SUPERINTENDENCIA DE INDUSTRIA Y COMERCIO
DIRECCIÓN DE NUEVAS CREACIONES

ASUNTO	Radicación	10 23429
	Trámite	011
	Evento	378
	Actuación	519
	Oficio	
	Folios	11

Título de la solicitud: "Equipo que comprende unidades móviles para la fabricación de artículos de vestir". (Fl. 155)

Figuras 34 y 35 de D1 US 6574520

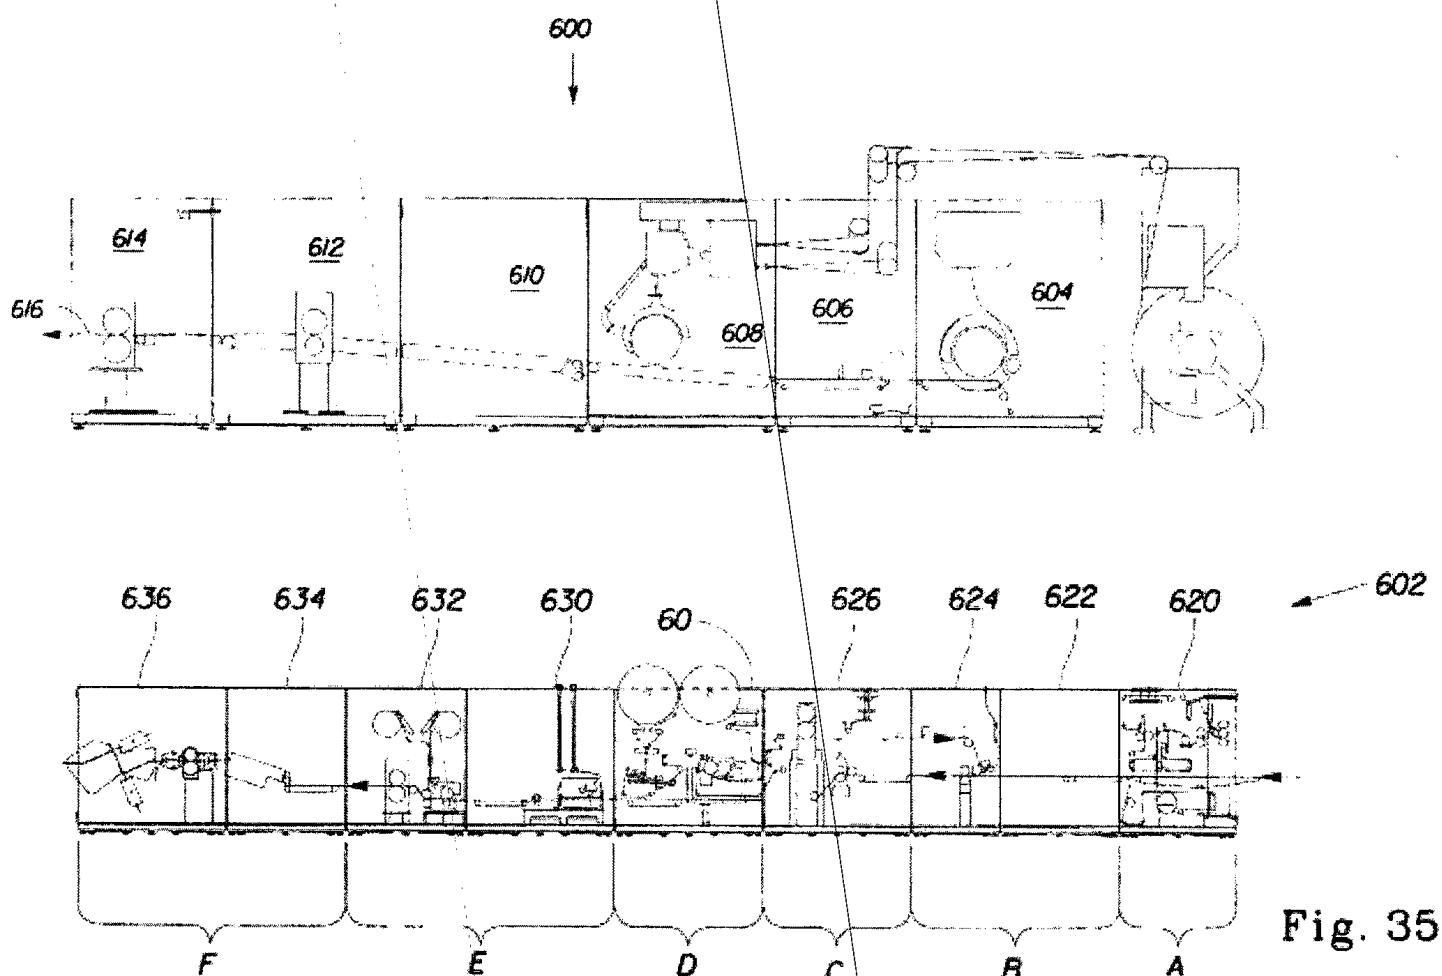
Debido a que D1 divulga todas las características técnicas definidas en la reivindicación 1, el sistema revelado no es nuevo o carece de novedad.

De igual forma las reivindicaciones 2 a 6 y 8 a 10 se ven afectadas, y caen en falta de novedad.

Figuras 9, 10 y 13 de D2 JP 2007/105453

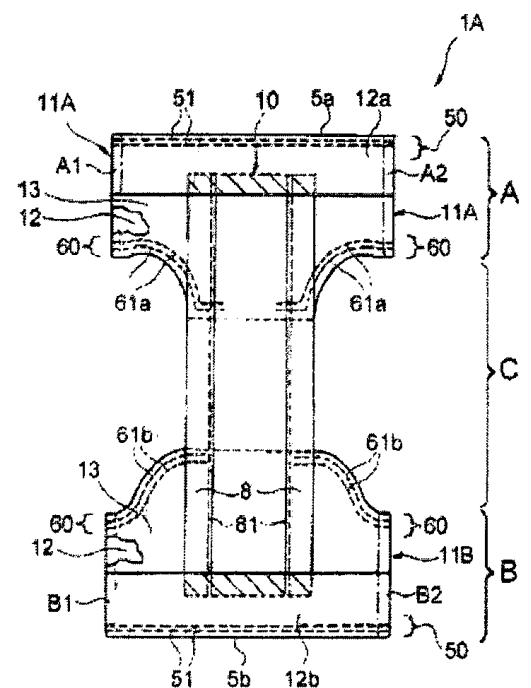
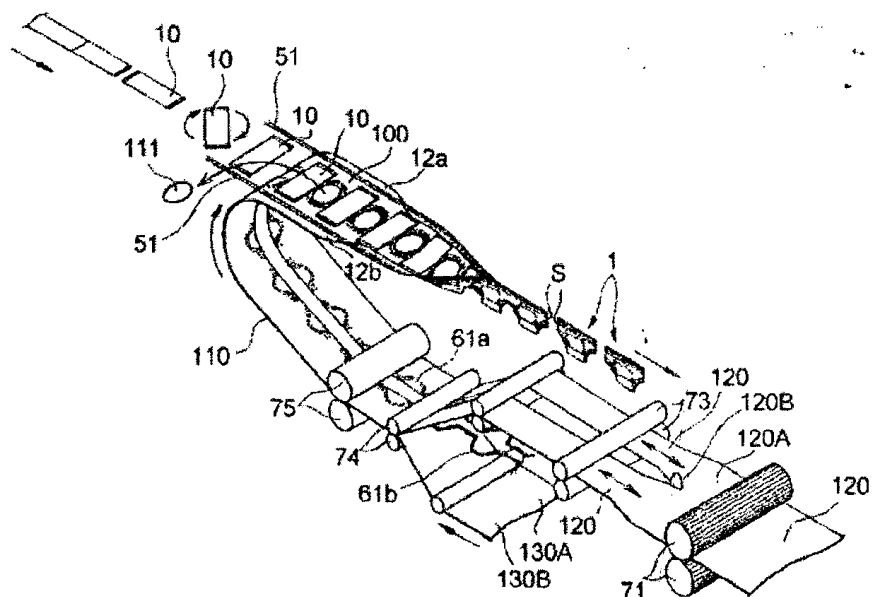
La diferencia entre la invención definida en la reivindicación 7 y el dispositivo enseñado en el documento D1, es que D1 no revela que "(...)ambas secciones finales del cuerpo, absorbente principal están cada una unidas a un elemento de cinturón, el cuerpo absorbente principal es formado por el corte del cuerpo continuo del cuerpo absorbente principal en una cierta longitud en la dirección de flujo", pero el documento D3 si revela "(...)ambas secciones finales del cuerpo, absorbente principal están cada una unidas a un elemento de cinturón, el cuerpo absorbente principal es formado por el corte del cuerpo continuo del cuerpo absorbente principal en una cierta longitud en la dirección de flujo". (Ver Figs. 9 10 y 13).

En consecuencia, un técnico medio normalmente versado en la materia técnica tendría el conocimiento suficiente para incluir la característica “(...) *ambas secciones finales del cuerpo, absorbente principal están cada una unidas a un elemento de cinturón, el cuerpo absorbente principal es formado por el corte del cuerpo continuo del cuerpo absorbente principal en una cierta longitud en la dirección de flujo*”. (Ver Figs. 9 10 y 13), que pertenece al estado de la técnica revelada en el documento D2, e incluirla en el dispositivo del documento D1 para llegar así al objeto de la reivindicación 7 de la solicitud. Por lo cual se considera obvia.

Por lo tanto la reivindicación 7, no cumple con el requisito de nivel inventivo (Art. 18 D 486).
